改善箇所説明図

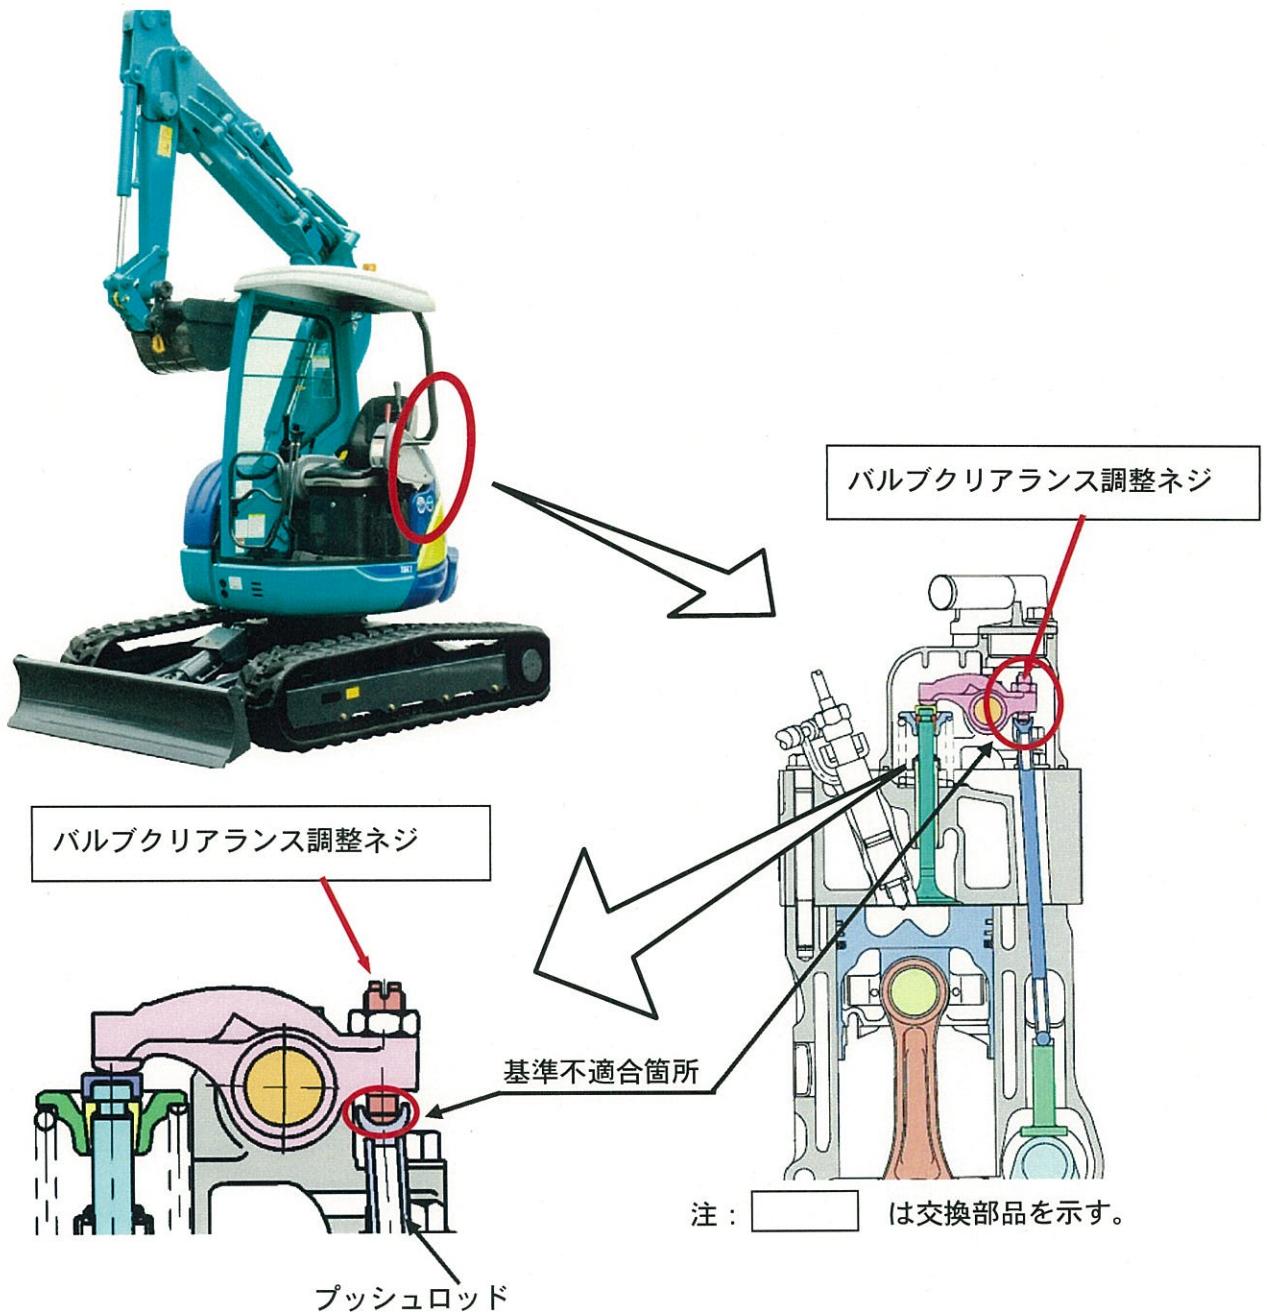
不具合発生箇所

原動機の吸排気バルブのバルブクリアランス調整ネジにおいて、焼き入れ不良品が混入したため、プッシュロッドとの接触面が早期に磨耗するものがある。そのため、そのままの状態で使用を続けると、バルブの開度が不足して正常な燃焼ができず、排出ガスの排出量が基準値を超えるおそれがある。

全車両、バルブクリアランス調整ネジを良品に交換する。

エンジン上部横に白ペイントで三角点マークを塗布する。
